GUTACHTERLICHE STELLUNGNAHME IM PRIVATAUFTRAG

Gütebestimmung von Schiebetoren und Fluchtwegtüren mit Empfehlungen zur Ertüchtigung im Industriebau

BERICHT: 123

THEMA: Erfassung aller 103 brandschutzrelevanten Abschlüsse und Durchtritte mit Bewertung ihrer formalen / funktionalen Eignung

Abbildung 21: Ertüchtigung von Schiebetoren

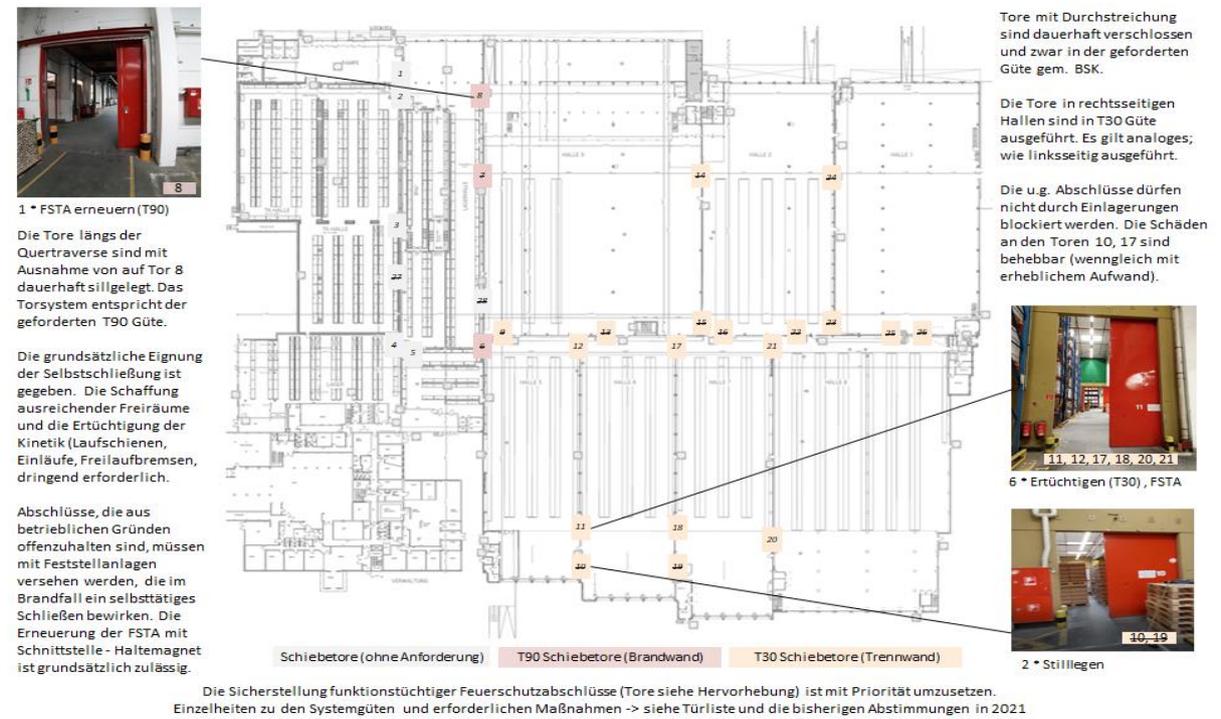
Vordringlich sind die erheblichen Defizite. Hierzu gehört insbesondere die Verhinderung von unzulässigen Offenhaltungen, mittels Feststellanlagen.

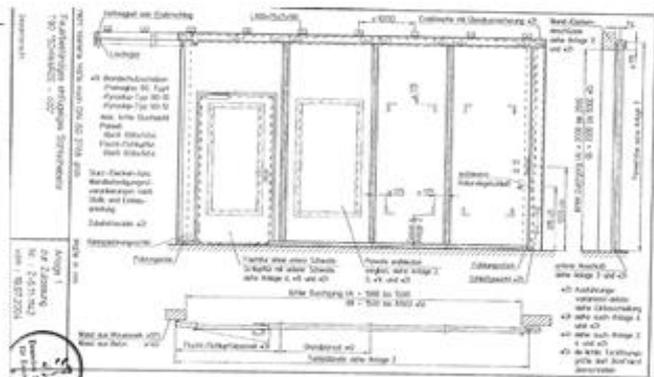
Tor wurde vermutlich von Pos 3 auf 8 versetzt

Das Tor ist in T90 Güte ausgeführt. Erkennbar am Aufbau und Kennzeichnung. Die weiteren Tore lang dieser Wand sind dauerhaft verschlossen. Die hinreichende Abschlussgüte wird aufgrund der Torblattaufbaus als gegeben erachtet. Die Gangbarmachung / Ertüchtigung der Schließlösung ist unverzüglich herzustellen.

6.4 - TORE 7, 14, 15 IN HALLE 3

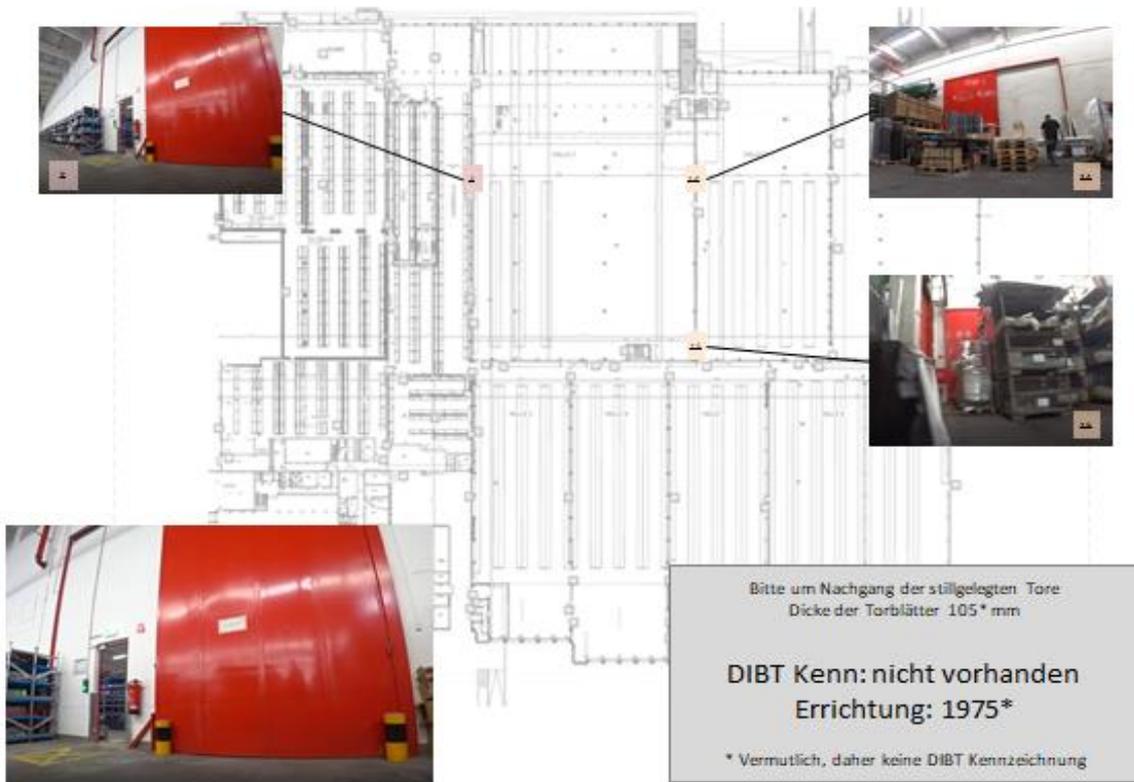
Errichtung vermutlich 1975, ohne Kennzeichnung da DIBT Nr. Kreise für Tore erst seit 1977 existent. Die Tordicke beträgt 105 mm, das wäre ein Indiz für T90 Güte

Die Feuerwiderstandsgüte des Türblattes Nr. 7 muss der Güte T90 entsprechen. Fragen der Kinematik, der Selbstschließung und der Auslösung stellen sich nicht.

6.5 - TOR 6 VON HALLE 4 ZU 5

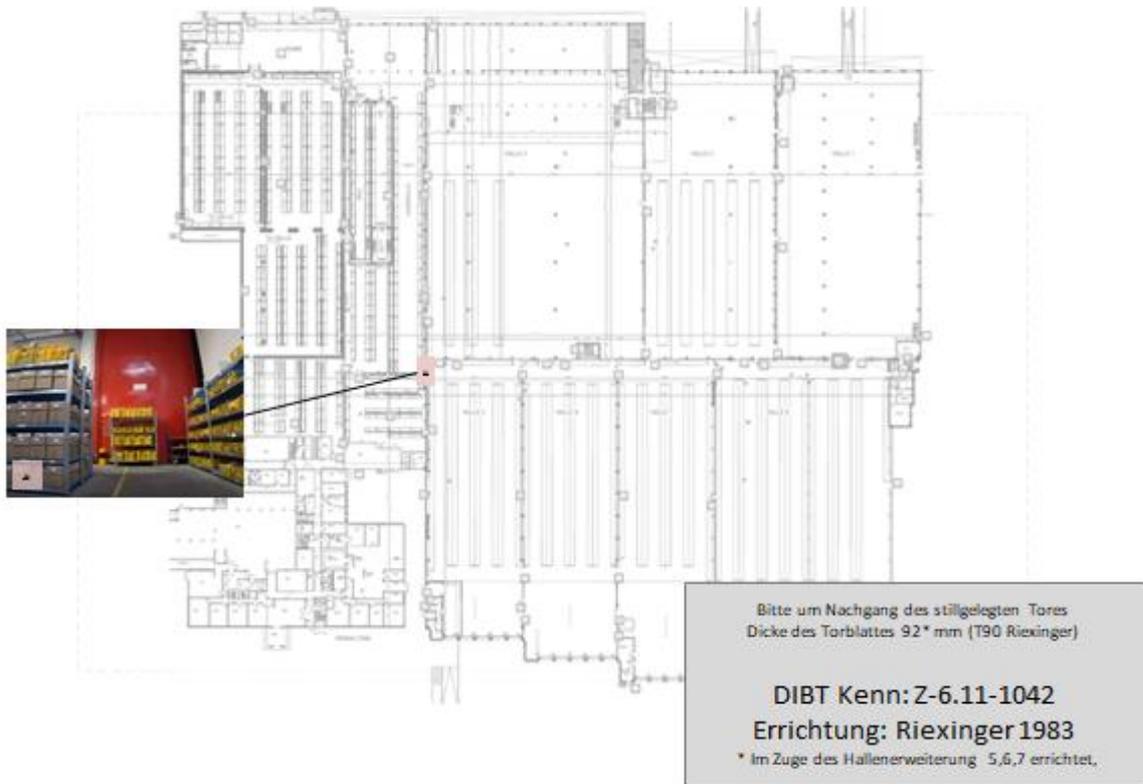
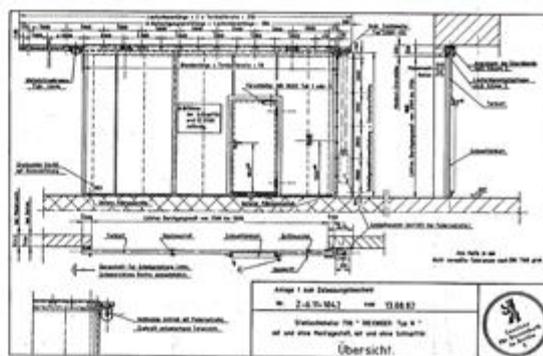
Bitte um Nachgang des stillgelegten Tores
Dicke des Torblattes 92 * mm (T90 Riexinger)

DIBT Kenn: Z-6.11-1042
Errichtung: Riexinger 1983
* Im Zuge des Hallenerweiterung 5,6,7 errichtet.

Das Tor 6 ist dauerhaft verschlossen. Die Feuerwiderstandsgüte des Türblattes muss der Güte T90 entsprechen. Die Errichtung des Tores scheint im Jahre 1983 im Zuge des Anbaus der Hallen 5, 6, 7 erfolgt zu sein. Um die Identifikation anhand des Typenschildes links oben wurde die Fa. Sauter gebeten. Der Aufbau entspricht den nachfolgenden Riexingertoren. Die Dicke des Tores ist anstatt 50 mm, hier mit 92 mm ausgeführt, dies indiziert die T90. Im Zweifelsfall > Hinterfüllen der stillgelegten Tores mit Brandschutzplatten (Calciumsilikatplatten z.B. Systeme Promat, Priolit).

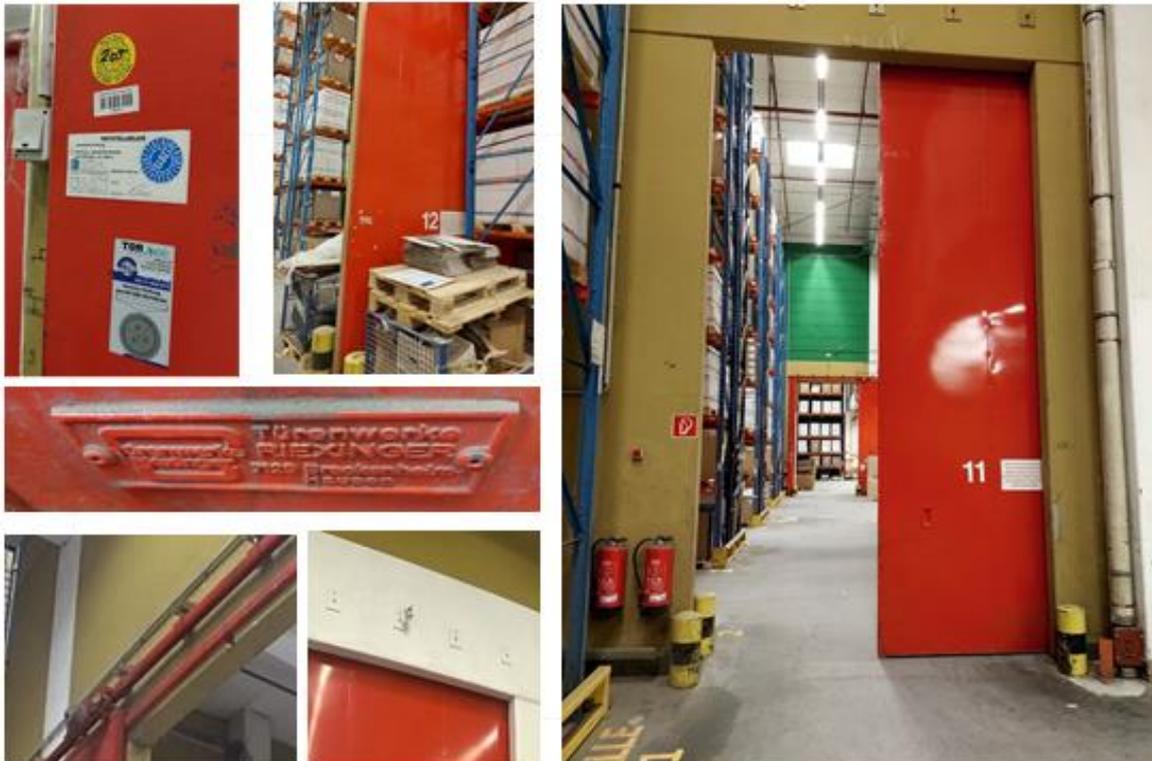
Bitte um Nachgang eines der Tore. Gültig für alle o.g. Analogien. Die Tore 9, 13, 16 sind stillgelegt.

Tor bauartgleich, Nr. sollte Sauter ergänzen können

Die Tore sind T30 Güte ausgeführt: Erkennbar am Aufbau und Kennzeichnung (diese ist jedoch nicht an allen Türen vorhanden)
Bauzeile: Ausführung der Tore 10 und 19 diese werden jedoch verschlossen

6.7 - TORE 23, 24 IN HALLE 1

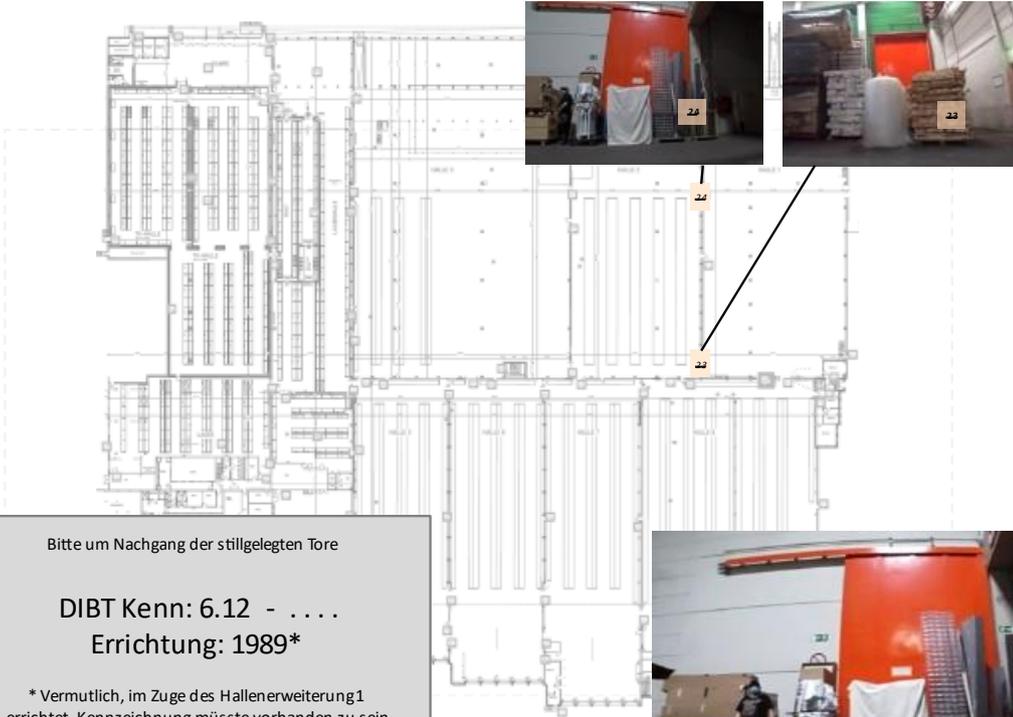
Bitte um Nachgang der stillgelegten Tore

* Vermutlich, im Zuge des Hallenerweiterung1 errichtet, Kennzeichnung müsste vorhanden zu sein
